PREFEITURA MUNICIPAL DE PORTO ALEGRE
COMISSÃO CONSULTIVA PARA PROTEÇÃO CONTRA INCÊNDIO

ATA Nº 1.126

DATA: 15.03.2000

2.3 Processo nº 02.256323.1 - Rua Riachuelo, 948 - Parecer nº 07/2000

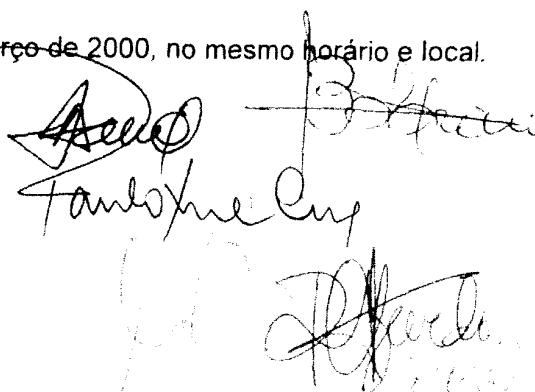
O referido processo trata de solicitação de aprovação de laudo de proteção contra incêndio em prédio de ocupação mista: subsolo com estacionamento, pavimento térreo constituído por loja e pavimento tipo no 3º ao 9º atividade residencial com área total de 3.434,66m² e altura de 21,50m.

O responsável técnico propõe como solução para a descarga o uso de cortina d'água na extensão da saída cujo tempo de funcionamento é de 30 min com acionamento posicionado no hall de entrada do prédio, conforme croquis anexado ao processo.

Alega o requerente que, face as características construtivas, torna-se difícil a adaptação da descarga da escada, razão pela qual propõe o acima exposto.

O assunto foi amplamente debatido tendo sido resolvido, por unanimidade, que o pedido pode ser aceito, conforme croquis e arrazoado apresentado.
